OMRON

生産終了予定商品

形E3X-NT□6
形E3X-NH16
形E3X-NM16
形E39-JID01

2008年3月末生産終了予定

形E3X-NT□6

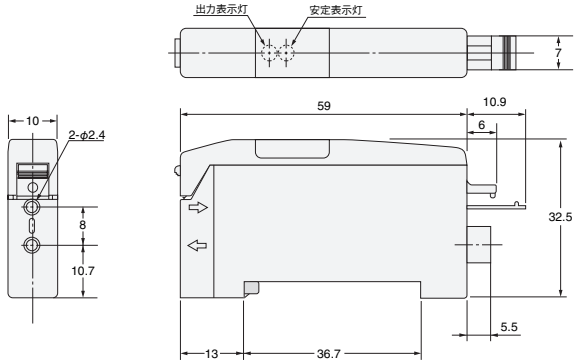
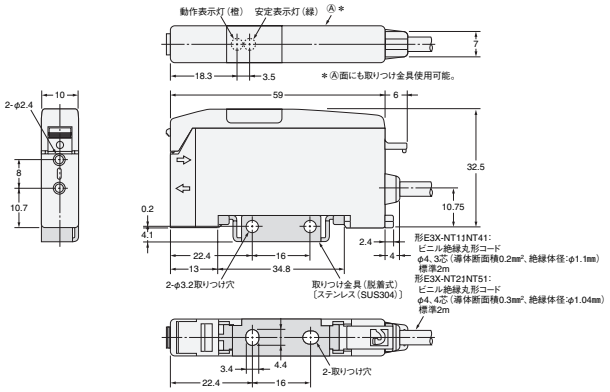
形E3X-N□6シリーズはCompoBus/Sのセンサアンプターミナル形SRT1-□D04S に接続できる専用のセンサアンプです。
代替品の形E3X-Nシリーズは形SRT1-□D04Sに接続できない以外の仕様は形E3X-N□6と同じです。
形E3X-N シリーズはCompoBus/S のリモートI/Oターミナル形SRT2-ID04等に接続してご使用ください。
また、センサアンプターミナル形SRT1-□D04Sも2008年3月末生産終了予定です。

形　式	本体の色	外形寸法	配線接続	取付寸法	定格性能	動作特性	操作方法
形E3X-NT□1	○	×	○	×	○	○	○
形E3X-NH11	○	×	○	×	○	○	○
形E3X-NM11	○	×	○	×	○	○	○
